INFORME AUDITORÍA INTERNA

Ref. IA/NA-009-2024

EXAMEN ESPECIAL A LOS FONDOS DEL ESTADO, TRANSFERIDOS POR EL MINISTERIO DE EDUCACIÓN, CIENCIA Y TECNOLOGÍA, A CENTROS EDUCATIVOS DEL DEPARTAMENTO DE SANTA ANA, CORRESPONDIENTES A SALDOS DE EJERCICIOS FINANCIEROS ANTERIORES, PENDIENTES DE LIQUIDAR AL MES DE ABRIL DE 2024.

CENTRO ESCOLAR LEOPOLDO MAYEN TORRES
CÓDIGO DE INFRAESTRUCTURA N°10498
DISTRITO DE SANTA ANA,
MUNICIPIO DE SANTA ANA CENTRO,
DEPARTAMENTO DE SANTA ANA

BODEGA CON PLAFON

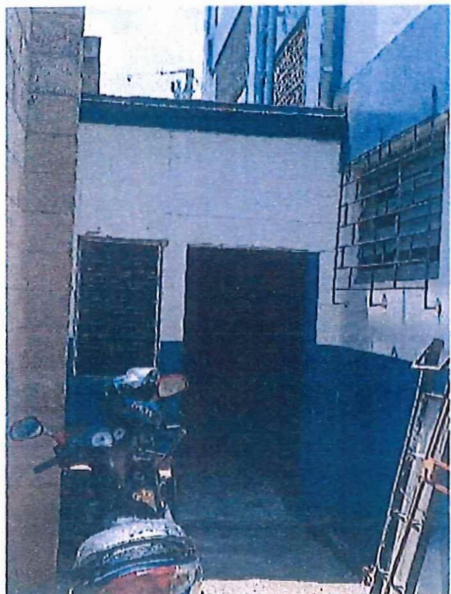
ÁREA DONDE SE COLOCARÁ EL
CANAL DE AGUAS LLUVIAS.

PENDIENTE DE COLOCAR BAJADAS
DE A.LL.

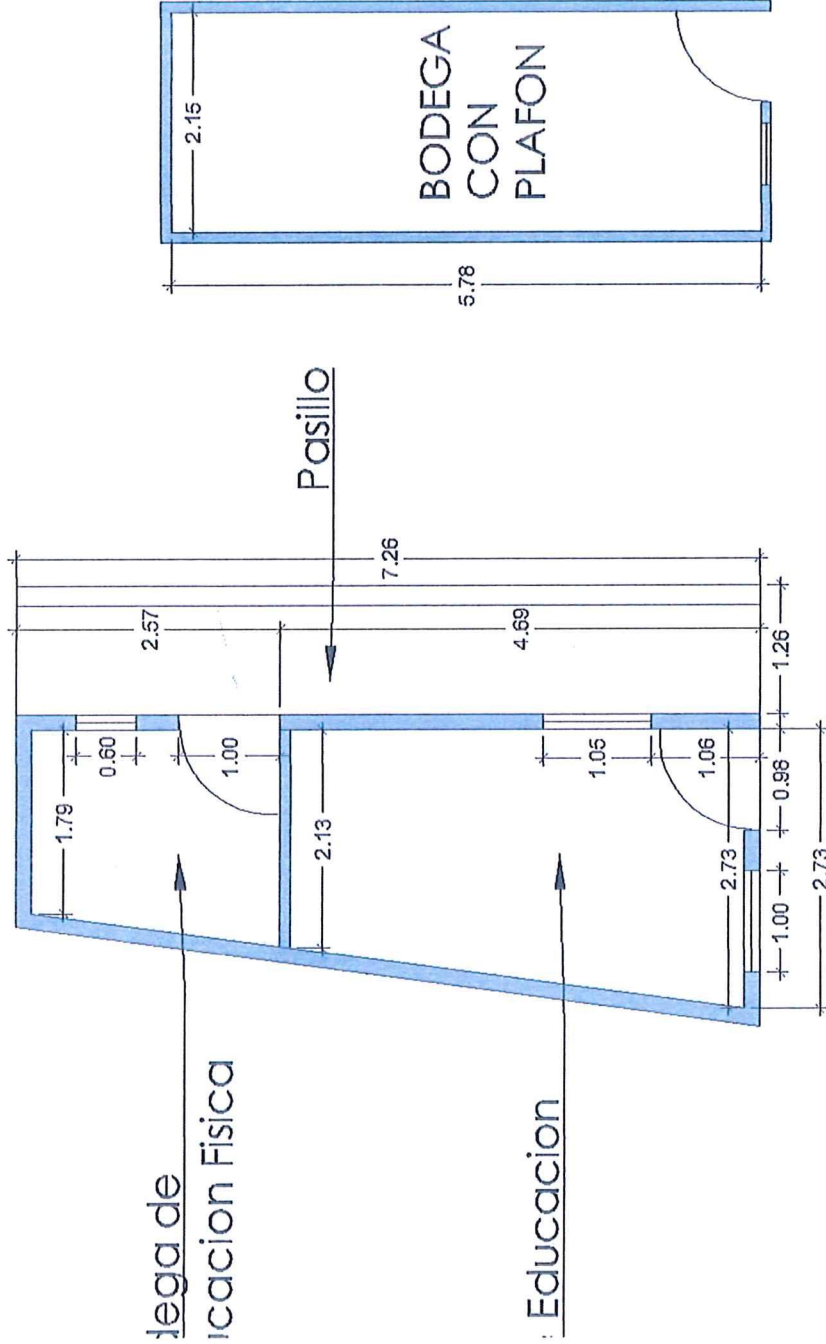
PENDIENTE DE HECHURA DE
CUADRADOS DE VENTANAS.
